大塚山処分場増設事業 第四処分場建設及び第三処分場（3-2）嵩上げに係る環境影響評価方法書  
委員から寄せられた質疑・意見に対する事業者の見解

資料 2-3

令和5年5月19日  
大平興産株式会社

ルジオン値と透水係数の関係 (No.1~No.8)

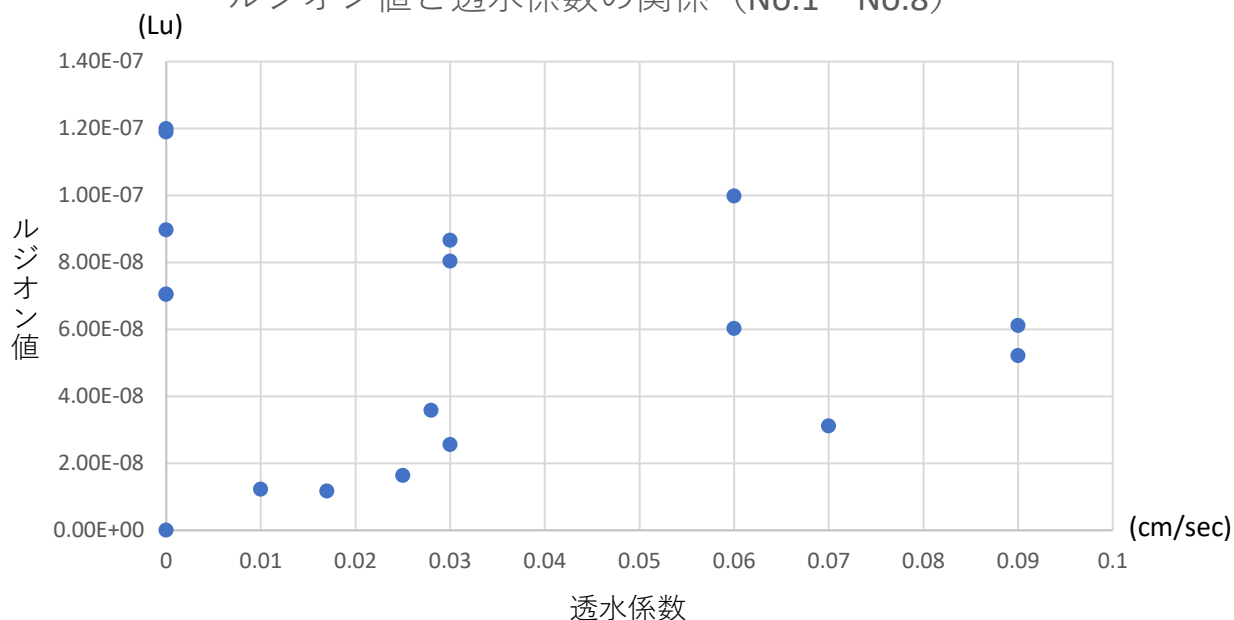
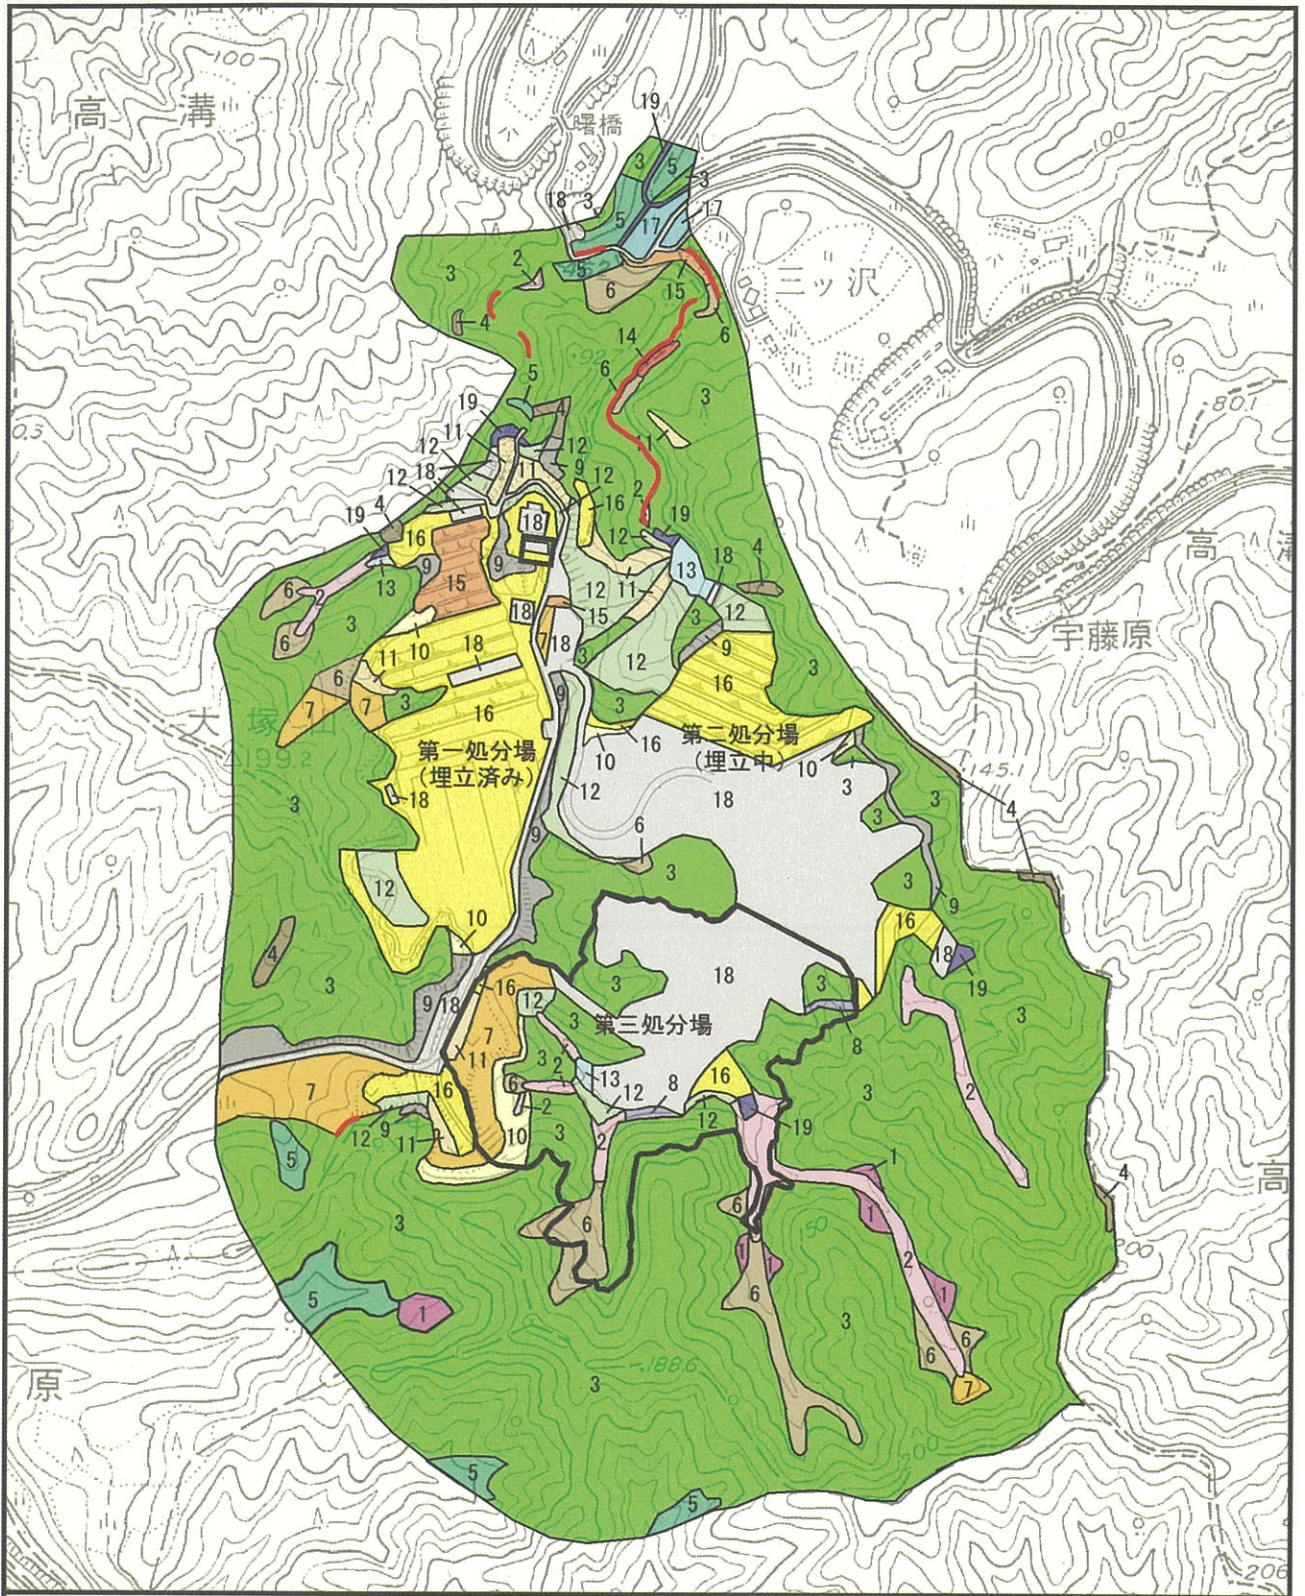
No.	関連ページ	項目	細目	質疑・意見の概要	事業者の見解
41	p.3-104	対象事業実施区域及びその周囲の概況	地形及び地質等の状況	(4月21日委員会での質疑・意見) 方法書p.3-104表3-1-61のルジオン値の大小が、試験深度の深浅と一致しないものがある。ルジオン値と透水係数の関係を比較してみた方がよい。	(委員会後の追加回答) 方法書p.3-104表3-1-61のルジオン値と透水係数を散布図に表したものを添付します。【添付2】
42	p.3-140 ~141	対象事業実施区域及びその周囲の概況	植物の生育及び植生の状況	(4月21日委員会後の追加質問) 方法書第3章 対象事業実施区域及びその周囲の概況のうち植物・植生の項目について、方法書p.3-141の現存植生図は広域的に表示されていて、これはこのままで結構なのだが、方法書p.3-140のテキストの内容が確認できる周辺拡大図もあると良い。(縮尺の異なる2種類の図面があると把握しやすい)	(委員会後の追加回答) 方法書p.3-141の現存植生図(図3-1-48)は「第6回・第7回自然環境保全基礎調査(植生調査)現存植生図 鬼泪山」(平成20年 環境省)を使用し、広域を表示しています。 一方で、方法書p.3-140に示す植生単位一覧(表3-1-76)は、平成14年に公表した「大塚山第三処分場建設に係る環境影響評価書」における植生調査結果であり、植生図は別途添付のとおりです。【添付3】 対象事業実施区域における現在の植生図については、現地調査を基に作成し、準備書にて掲出します。
43	p.3-220	対象事業実施区域及びその周囲の概況	河川、湖沼及び海域の利用並びに地下水の利用の状況	(4月21日委員会での質疑・意見) 周辺住民が地下水の使用はあるものの、飲用ではないとある。具体的にはどのような用途で使っているのか。また、飲用はないので大丈夫ということに違和感があり、人に触れる危険が少ないか説明されたい。	(4月21日委員会での回答) 周辺区域での地下水の利用は、主に庭の散水等の雑用水として利用されていますが、改めてヒアリング等により現状を確認し、具体的な利用方法を準備書において示します。
